SALVERDA
BOUW

Verslag overleg M&A + Omgevingsdienst

Datum	Referentie
	11 oktober 2022	2203-17228- v 0.9
Behandeld door	**Project**	
5.1, 2, e	S04622 ARTIS Aquarium AMSTERDAM

1.08	**Rondgang bouw**

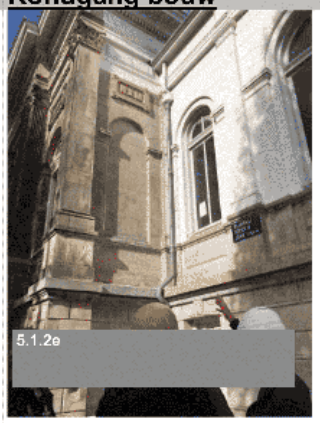
Beoordeling verwijdering verf qua kleur en acceptabel beeld.	
	 Proef reinigen met water. Duidelijke activering van zouten waar te nemen. Wijziging op bestek, niet reinigen met water.

Aanwezige schade, wegdrukken van zwarte korst wat zichtbare schade geeft.

Als technisch niet hoeft dan aan dit soort voorbeelden niet herstellen.
